Concours d'idées pour l'établissement d'un plan d'aménagement de quartier entre Lancy et Onex (Genève).

CONCOURS D'IDÉES POUR UN PLAN D'AMÉNAGEMENT DE QUARTIER ENTRE LANCY ET ONEX

Projet «Coteau ensoleillé», classé au 4^e rang, de M. Maurice Brémont, ingénieur.

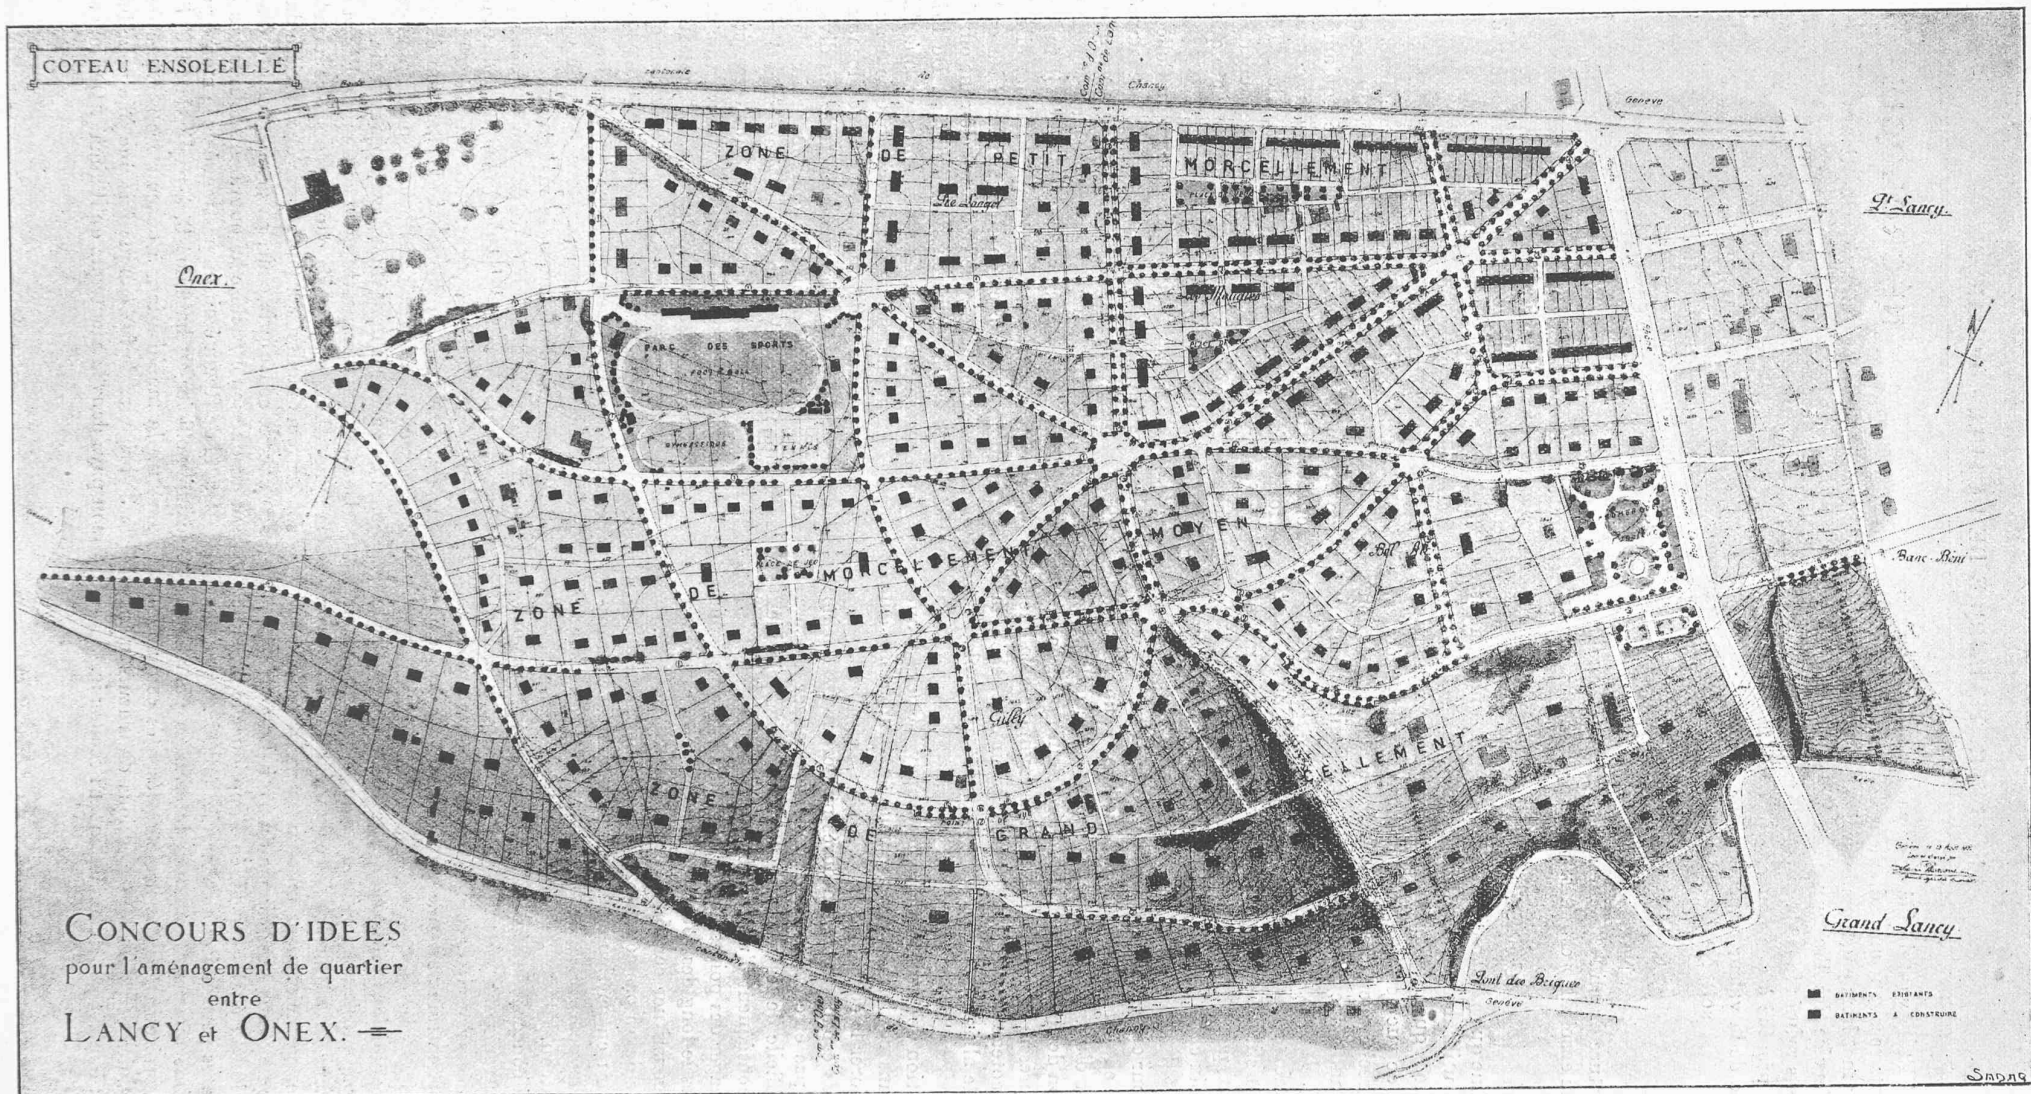
N° 5. *Coteau ensoleillé*. Les lignes importantes du plan ne sont pas suffisamment dégagées. Toutes les voies ont à peu près la même importance et sont invariablement plantées d'arbres.

Les routes diagonales et les carrefours en étoiles sont trop nombreux. (Voir page 61.)

L'artère partant sous le cimetière d'Onex et aboutissant au Banc Béni serait intéressante si elle n'avait pas un mauvais profil en long au contour du chemin de la Colline.

Dans le quartier de Gilly, la voie existante n'a pas été utilisée, par contre de nouvelles voies superflues ont été prévues. La situation des espaces libres dans le plan n'est pas motivée.
